**Assunto:** Alteração dos Espalhadores

**Modelos:** CFA 50/76 A,B - CFD 50/76 A,B - CFX 50/76 A,B - Outros (Semer)

**Marcas:** Consul e Semer

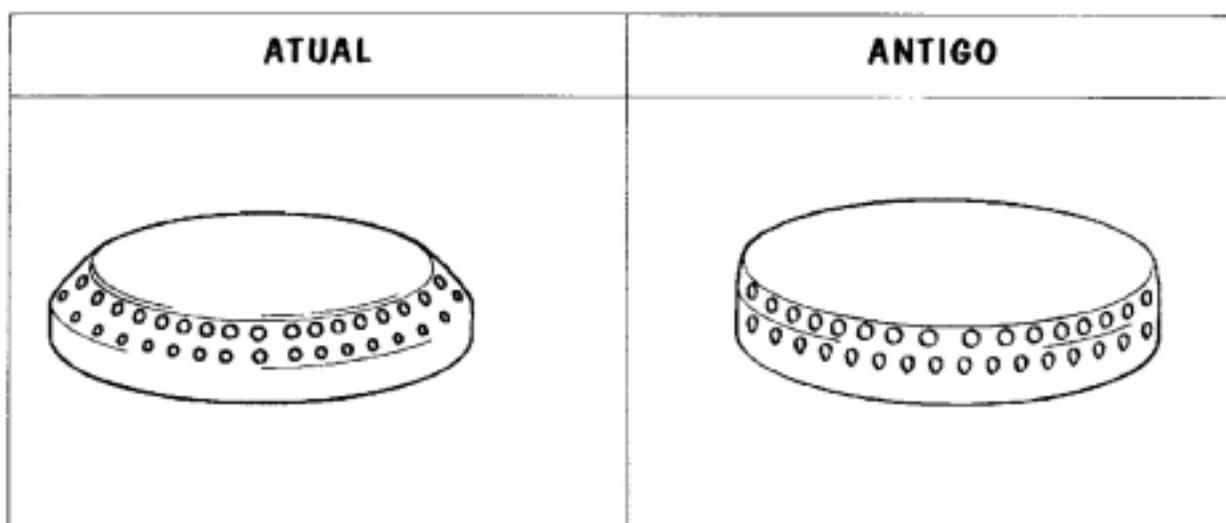
A partir de Abril/98 os Fogões acima citados passam a ser fabricados com novos Espalhadores. A principal diferença, em relação ao antigo, é seu novo desenho (formato), onde as furações de mistura gás/ ar permitem melhor distribuição da chama, tornando-o mais resistente, portanto menos sujeito a empenamento e/ou derretimento.

Os novos Espalhadores são intercambiáveis com os modelos anteriores, logo os Queimadores não sofreram qualquer alteração.

Quando for encontrado em campo "Espalhador empenado" e/ou "derretido", verifique as condições de:

- Pressão do gás
- Mangueira
- Válvula do botijão
- Injetor

Somente após estas verificações, substitua todos os Espalhadores (para produtos fabricados anteriormente a esta data de alteração), que serão fornecidos em Kit's de 04 e 06 Espalhadores.

Também serão fornecidos Espalhadores separadamente, que deverão ser utilizados nos produtos produzidos após esta alteração.
